Entfluchtung und Dimensionierung von Stuttgart 21

Dr. Christoph Engelhardt, WikiReal.org

Branddirektion, Stuttgart, 21.01.2014

Modellzüge für S21: Die Personenstromanalyse nahm 1.100 Reisende pro Zug an. Tatsächlich im Regionalverkehr +25 %, bei Doppelbelegung +100 %

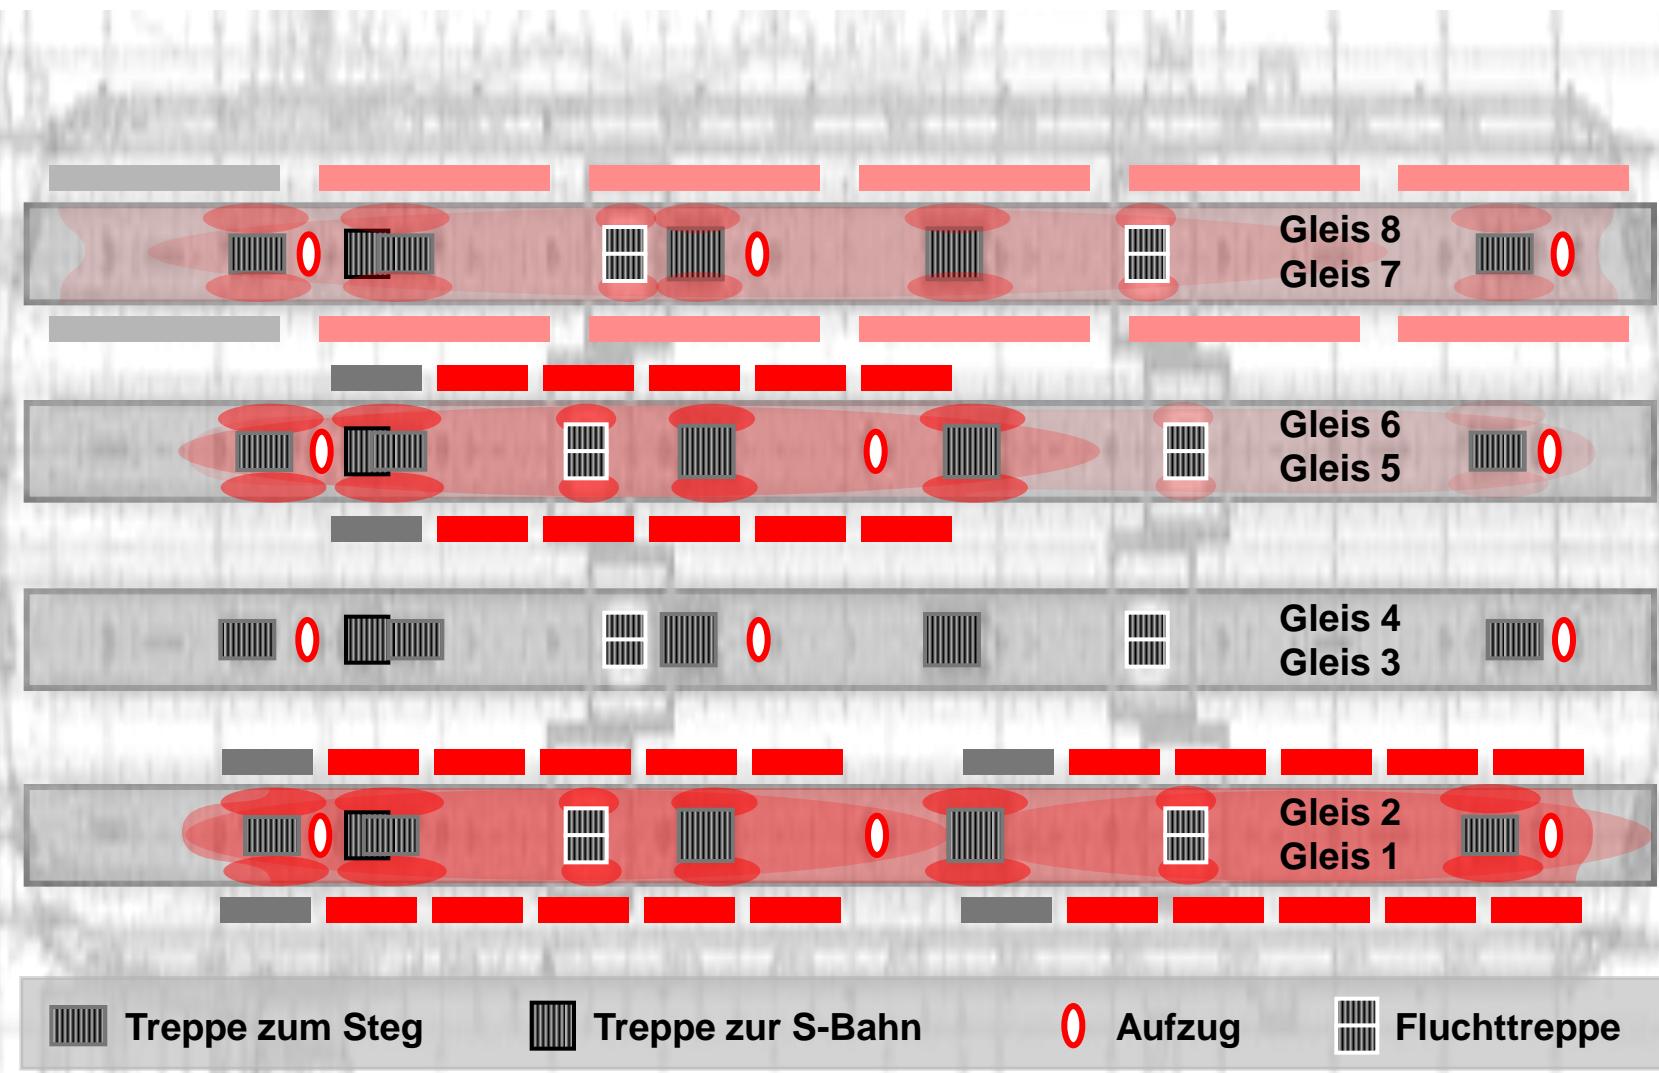
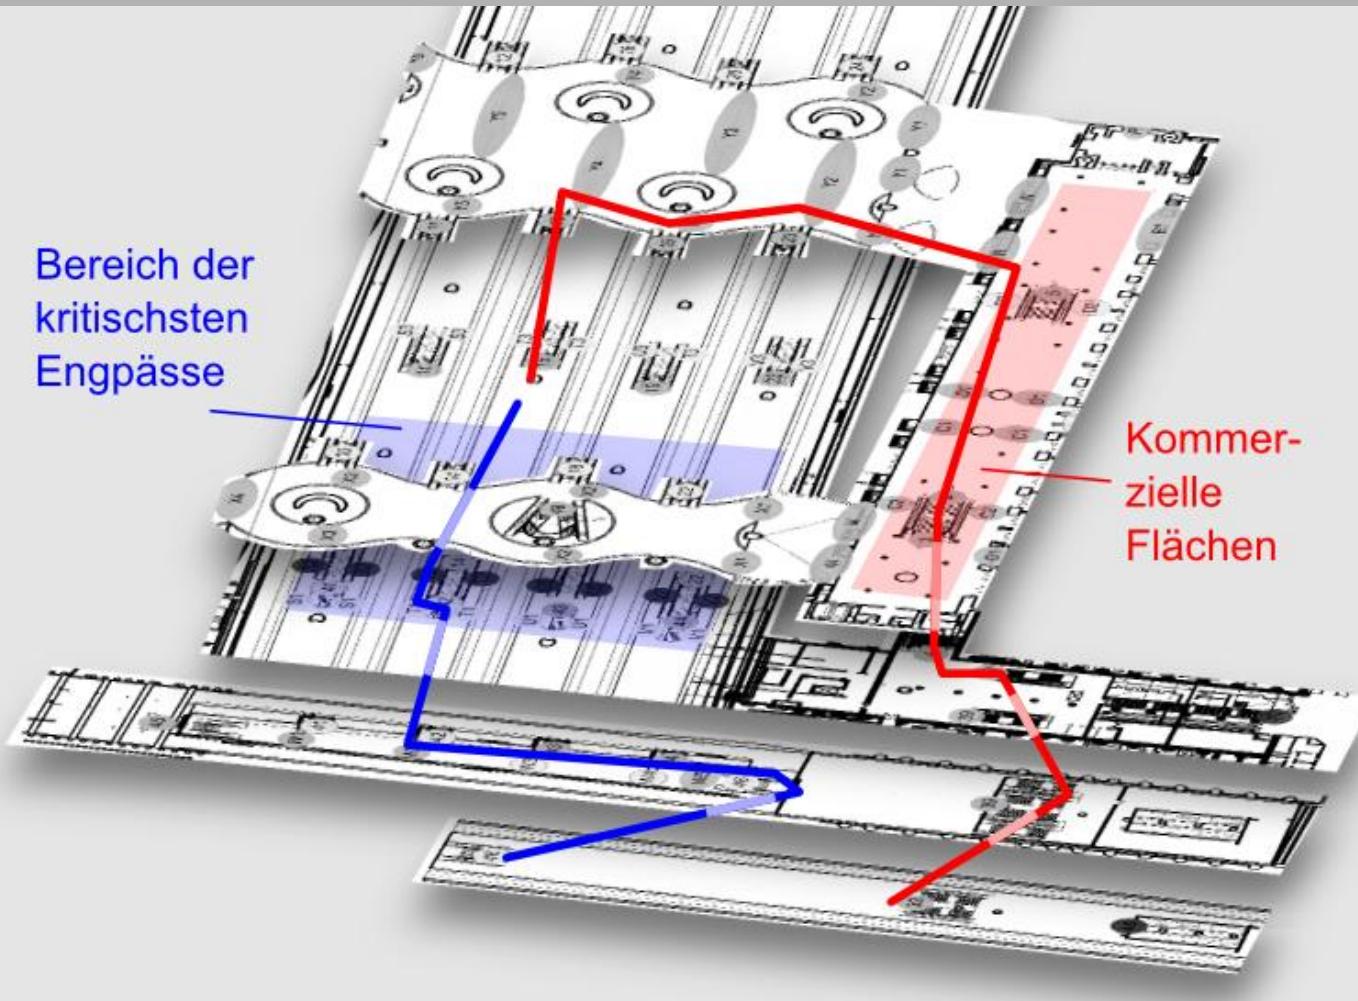
**Züge über die ganze Bahnsteiglänge entlasten die Simulation,
→ bei Doppelbelegung ergibt sich die doppelte Belastung**

Rückbau der Fußgängeranlagen (Personenstromanalysen)

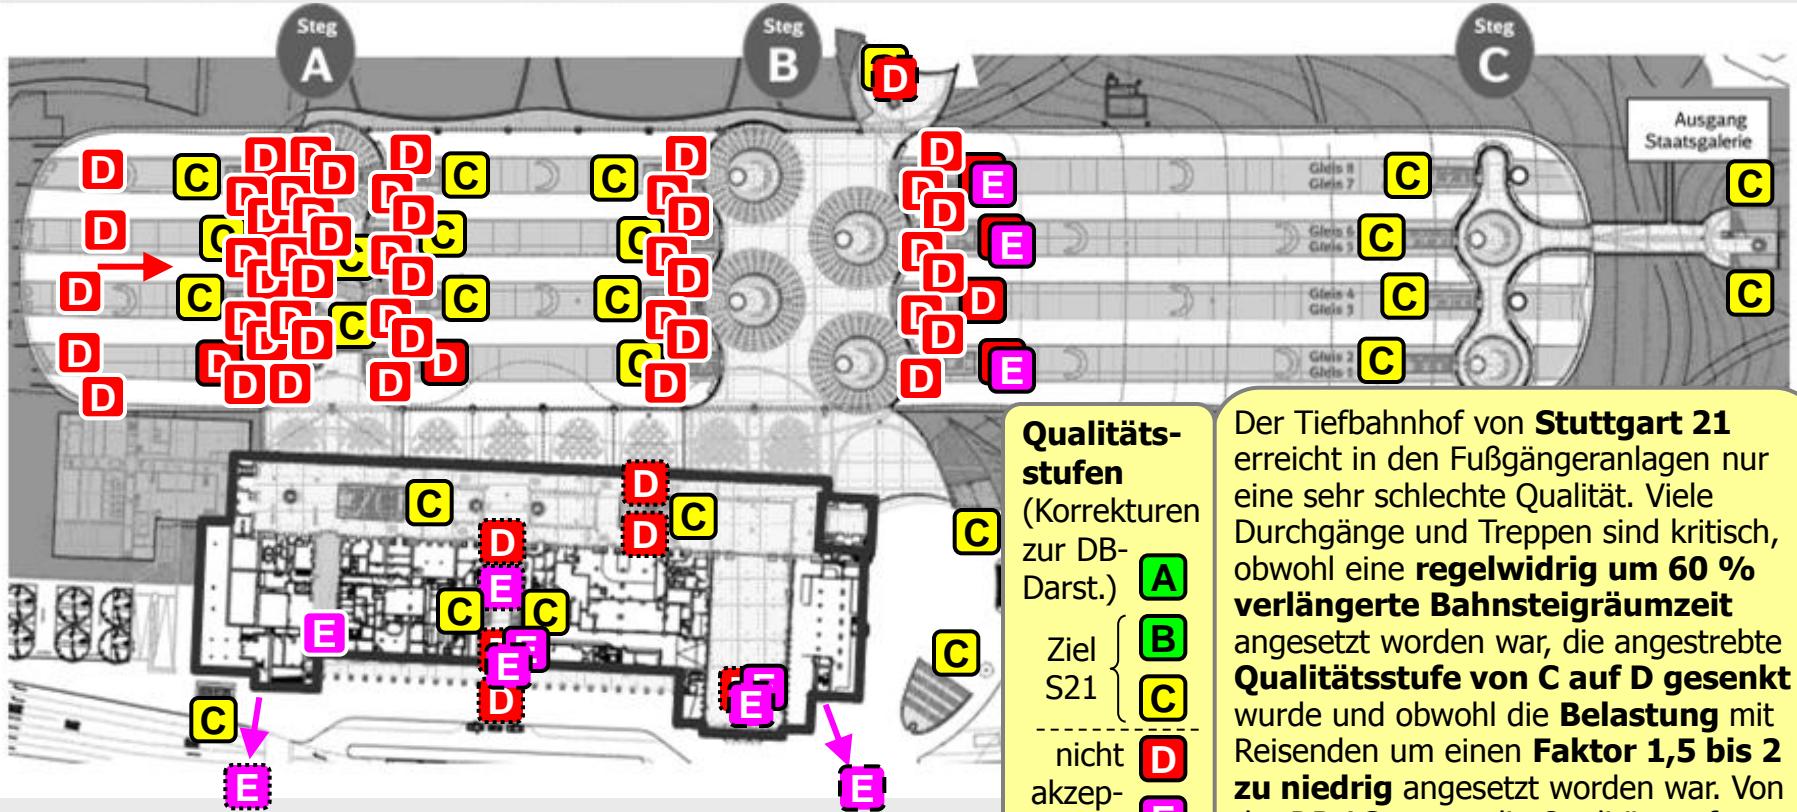
- **Qualitätsansprüche gesenkt**
 - Qualitätsstufe **von C auf D gesenkt** (erlaubt +40 % mehr Personen)
 - Bahnsteigräumzeit **von 2,5 auf 4 Min. erhöht** (+60 %)
- **Belastung reduziert**,
 - ohne **Doppelbelegungen** (Korrektur: +100 % Belastung),
 - **S-Bahn-Umsteiger** unrealistisch umgelenkt (+20 %),
 - hohe Kapazität der **Regionalzüge** unberücksichtigt (+25 %)

→ Insgesamt wurden die Personenströme
um einen Faktor 3-4 zu günstig gerechnet

- Für die **Entfluchtung nur 50-70% der Reisenden** angenommen, die im Betriebsprogramm geplant sind, → Entfluchtung **fraglich**
- **Unrichtige Information** des **Stuttgarter Gemeinderats** im Juli 2012

**Stuttgart 21 ist selbst bei nur 32 Zügen pro Stunde
für die Fußgänger gravierend unterdimensioniert**
